Opinia Nr 008401

w budynku przy ul. Dubois nr 10/9 w Wałbrzychu
dotycząca urządzeń grzewczo-kominowych używanych przez

Opinia Nr 008300

w budynku przy ul. Dubois nr 10/18 w Wałbrzychu
dotycząca urządzeń grzewczo-kominowych używanych przez
B.O.K. Biały Kamień

SZKIC ORIENTACYJNY

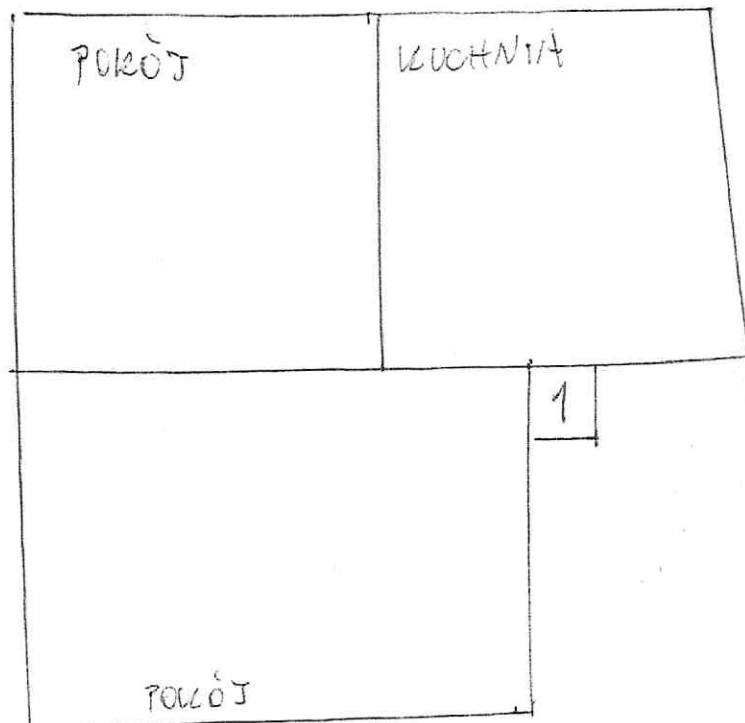
1. Przewód kominowy nr 1 (45x45 mm) może być przeznaczony dla pieca pokojowego i kuchennego.
2. Wentylację wspierającą kuchenki wykonać wg obowiązujących przepisów - projektu.
3. Dla prawidłowego funkcjonowania urządzeń kominowych zapewnić należy napływ powietrza z zewnątrz poprzez wentylację mechaniczną.

SZKIC ORIENTACYJNY

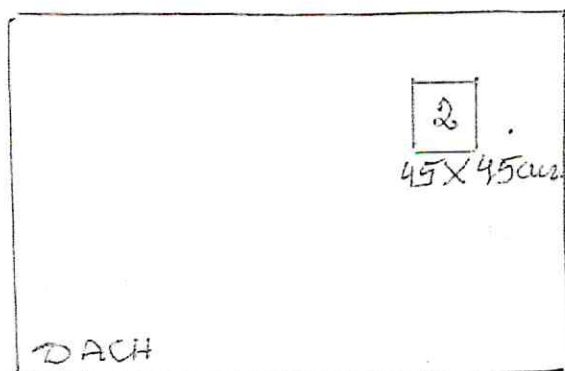
1. Przewód kominowy nr. 2 może być przeznaczony do podłączenia pieca kaflowego pokojowego i pieca kuchennego
2. Wentylację mechaniczną kuchni uwzględnić wg obowiązujących przepisów - projektu.
3. Dla prawidłowego działania urządzeń kominowych zapewnić napływ powietrza z zewnątrz poprzez urządzenie nawiewne
